Modulo per la presentazione delle osservazioni per i piani/programmi/progetti sottoposti a procedimenti di valutazione ambientale di competenza statale

ID: Codice procedura (ID_VIP/ID_MATTM) 11291

Progetto di un impianto eolico denominato "EOLICO VITERBO - MONTEFIASCONE" della potenza di 96 MW e delle relative opere di connessione, da realizzare nei comuni di Viterbo e Montefiascone (VT).

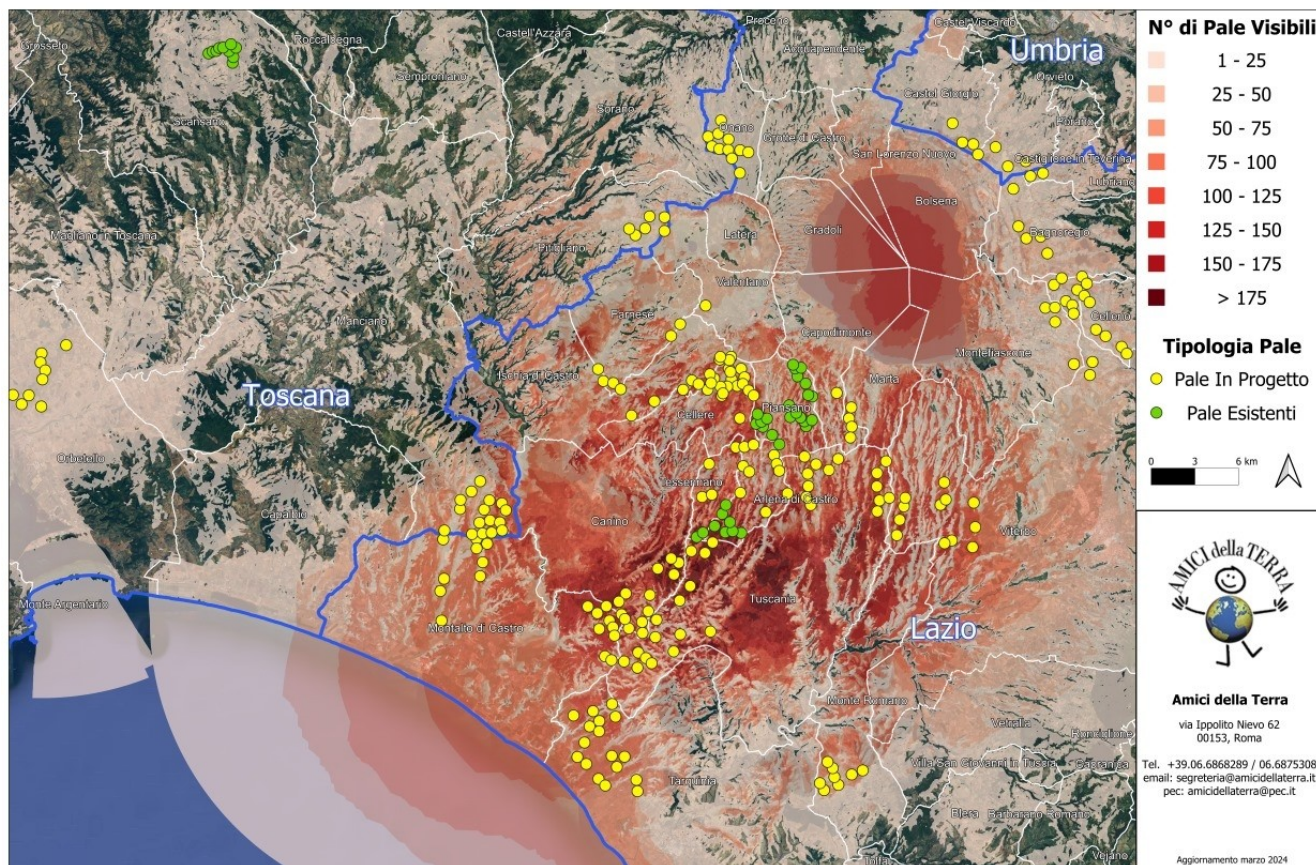
La "mappa" elaborata dall'Associazione "Amici della Terra" offre, seppure non aggiornata, un'idea efficace e molto concreta della saturazione da impianti FER nella provincia di Viterbo ed in particolare intorno al lago di Bolsena dove si verrebbe ad insediare anche l'impianto eolico "Viterbo-Montefiascone" (indicato in figura con MONTE 01, 02, 03, ecc.)

Il testo centrale della pronuncia giurisprudenziale sopra riportata come tutte le altre analoghe e la saturazione della Tuscia inducono ad una valutazione negativa del progetto ed alla sua collocazione nel territorio. La Regione Lazio ha emanato diverse delibere di Giunta e di Consiglio che danno un **preciso indirizzo politico amministrativo ed offrono dati preziosi sulla attuale situazione di sperequazione degli impianti FER, in particolare quelli fotovoltaici ed eolici**. Si ricorda che la D.G.R n 390 del 2022 del Lazio **ha stabilito che la tipologia stessa di impianti come quello "Viterbo-Montefiascone" sono ad alto impatto complessivo sia dal punto di vista paesaggistico a causa dell'impatto visivo, sia da quello ambientale per il consumo di suolo**.

Figura 1. Stralcio carta "Natura 2000" dal sito del ministero Ambiente che illustra la parte della Rete Natura 2000. Le zone con linee in blu sono le ZPS che comprendono le ZSC (parti con linee rosse). Simbolo dell'  in cui è ubicato l'impianto eolico industriale "Viterbo - Montefiascone".

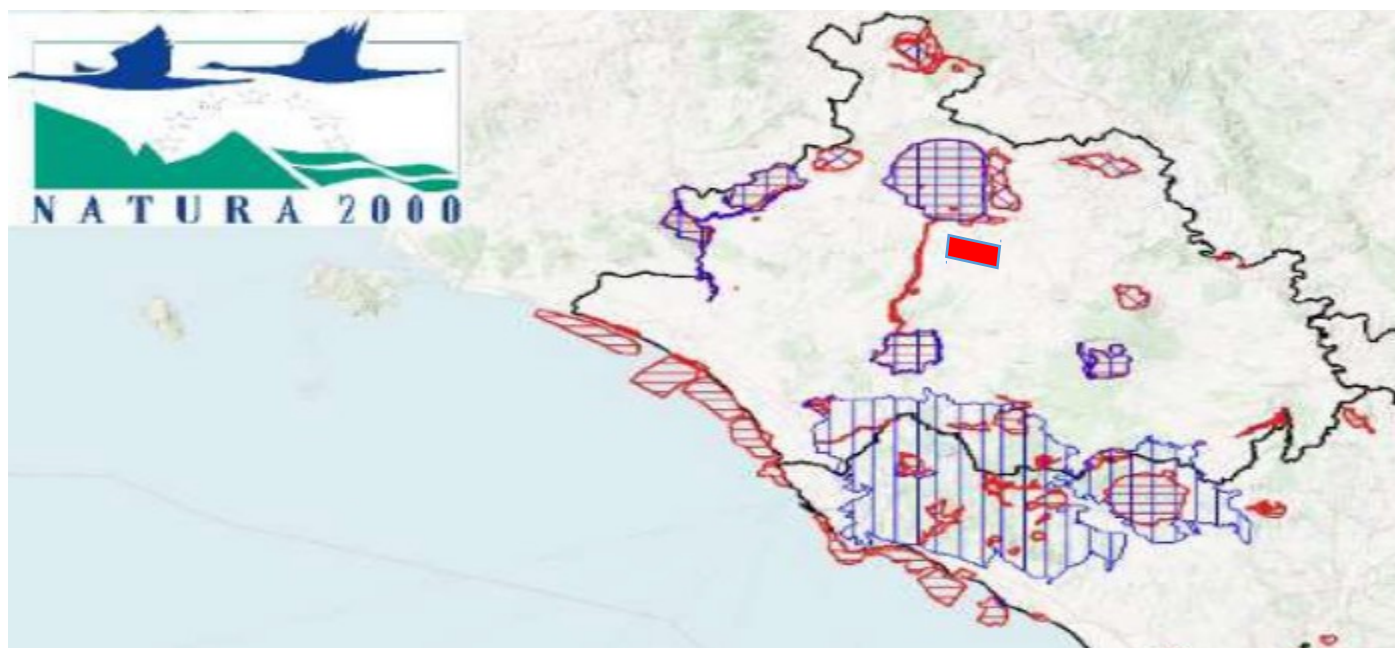
Conclusione questa lapidaria quanto semplicistica e tendenziosa. Se è vero infatti che l'area di progetto si trova formalmente al di fuori delle zone citate è altrettanto vero che potenziali impatti vanno verificati comunque in particolare riguardo all'avifauna ed alle rotte migratorie.

Se è vero, come afferma la proponente, che le aree interessate dagli interventi in progetto risultano esterne ai siti SIC/ZPS/ZSC tutelati da Rete Natura 2000, non risulta comunque accettabile la tesi esposta nello Studio (2.17.4, pag. 78) secondo cui effetti di disturbo/interferenza delle installazioni industriali con la fauna e l'avifauna sarebbero da escludere per la lontananza dell'impianto dai siti Natura 2000 e per la gestione agricola dei territori interessati dall'impianto. L'assenza formale di *core areas* non significa infatti che non esista una rete di interrelazioni ecologiche tra queste zone e siti Natura 2000 più o meno vicine (ricordiamo che la ZSC Fiume Marta dista circa 2000 metri dall'aerogeneratore più vicino).

Rileviamo infatti che nell'area intermedia e vasta sono presenti varie aree Natura 2000 (ZSC/ZPS) di notevole importanza come la ZSC Fiume Marta, ZSC/ZPS lago di Bolsena, ZSC Isole Bisentina e Martana, ZSC Monte Romano, Riserva Naturale regionale di Tuscania che assumono particolare rilievo a riguardo delle rotte migratorie e delle direttrici di spostamento degli uccelli, fattori questi che nello studio non vengono presi in considerazione se non allo scopo di escluderli aprioristicamente e senza il supporto di alcuno studio specifico.
